INFORME N° 00036-2024-SENACE-PE/DEAR

ASUNTO : Resultado de la revisión de admisibilidad de la solicitud de
evaluación del Informe Técnico Sustentatorio de la "Instalación
de la Torre de Venteo de la Estación de Regulación de Presión
de Humay", presentado por PLUSPETROL PERÚ
CORPORATION S.A.

REFERENCIA : Trámite H-ITS-000327-2023 (21.12.2023)

Evaluación de la subsanación de las observaciones de admisibilidad a la solicitud de evaluación del "Informe Técnico Sustentatorio para la Instalación de la Torre de Vento de la Estación de Regulación de Presión de Humay", presentado por Pluspetrol Perú Corporation S.A

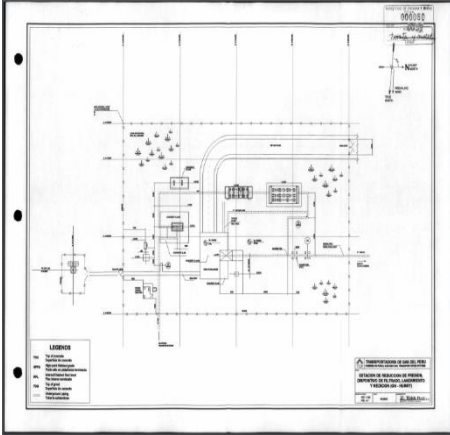
02	2.2 Descripción de las actividades y componentes del proyecto que serían modificados (Aprobado en su IGA) (Pág. 2-2 – 2-4)	Senace	El Titular indica lo siguiente: <i>Por otro lado, en el presente ITS se solicita:</i> - La instalación y habilitación de una nueva torre de venteo. - La instalación de un ducto enterrado que se empalmará con un ducto existente de la ERP y se conectará con la torre de venteo. En lo relacionado a la nueva torre de venteo, presenta el cuadro 2-1 con la ubicación de la ERP Humay, presentando para ello la Figura 2-1, la cual se muestra a continuación:	Se requiere al Titular: a) Presentar el plano de ubicación aprobado georreferenciado respecto al ERP Humay de la MEIA de referencia, así como las coordenadas aprobadas de los componentes que la conforman, principalmente de la torre de venteo a reubicar, de tal manera que se sustente que su ubicación cuenta la certificación ambiental. En caso la construcción de la ERP Humay y sus componentes fueron construidas y ubicados de manera diferente a lo aprobado, se requiere presentar la certificación ambiental que sustente esa modificación. b) Indicar a que dispositivo y/o equipos aprobados en la MEIA pertenece la torre de venteo aprobada.	El Titular: a) Presenta en el Anexo 2-2 Huella del ITS, dos mapas en los que se observa la ubicación de la ERP y de la torre de venteo existente, sin embargo, el componente (torre de venteo) y sus respectivas coordenadas no fueron definidas en el IGA aprobado, sino en un ITF que no es el instrumento que certifica ambientalmente su consideración. b) Indica que luego de la aprobación de la MEIA, se procedió a tramitar la autorización para la instalación del ducto Planta Lobería Humay, para ello presento ante la Gerencia de Fiscalización de Hidrocarburos del Osinergmin la solicitud de supervisión para obtener el ITF (Informe Técnico Favorable), en la cual se hace mención de la torre de venteo como el	a) NO b) NO

Figura 2-1 Ubicación de la estación de regulación de presión Humay  Fuente: Google Earth, 2023 En la MEIA aprobada, se muestra el siguiente plano:	c) Describir lo concerniente al ducto aprobado en la MEIA, así como el plano de ubicación georreferenciado aprobado, al cual se empalmará el nuevo ducto para la nueva torre de venteo. d) Revisar el capítulo 3, ya que se observa un solo objetivo (<i>La instalación y habilitación de una nueva torre de venteo</i>) y no la instalación un nuevo ducto de empalme a esta torre u otros componentes temporales.	dispositivo LZ95001-Stack de Venteo, sin embargo, el Titular no llega a demostrar que la torre de venteo existente forma parte del listado de equipos aprobados en la MEIA, tal como se solicitó en la observación. Respecto al ITF, en el cual se menciona a la torre de venteo (LZ95001-Stack de Venteo), es preciso señalar que este documento no es un Instrumento de Gestión Ambiental que aprueba y/o regulariza la inclusión de un componente. Si bien, el D.S. N° 081-2005-EM/DGH, en su Artículo 1° autoriza la instalación y operación del ducto principal, en el Artículo 2° precisa que su construcción debe cumplir con lo señalado en el Estudio de Impacto Ambiental, así como lo exigido en la normatividad ambiental vigente.

Sin embargo, el plano del ERP (Figura 2-1 del ITS) difiere de la distribución considerada en la Figura 3-1 incluida en el MIEA Lobería; contraviniendo así, lo estipulado en el supuesto i) del artículo 40° del Decreto Supremo N° 039-2014-EM y sus modificatorias (señala que la Autoridad Ambiental declarará la improcedencia del Informe Técnico Sustentatorio si el objeto de la modificación y/o ampliación y/o mejora tecnológica, se encuentra en alguno de los siguientes supuestos:	c) No describe en el numeral observado lo concerniente al ducto aprobado en la MEIA, solo lo realiza en la matriz pregunta respuesta. d) Propone tres (03) objetivos para el presente ITS: - Instalación una torre de venteo. - Instalación de una tubería enterrada que conectará a la torre de venteo propuesta con una tubería de la ERP existente - Instalación temporal de una zona de acopio, baños químicos portátiles y un acceso temporal, para la etapa de construcción del proyecto.	c) NO d) SI
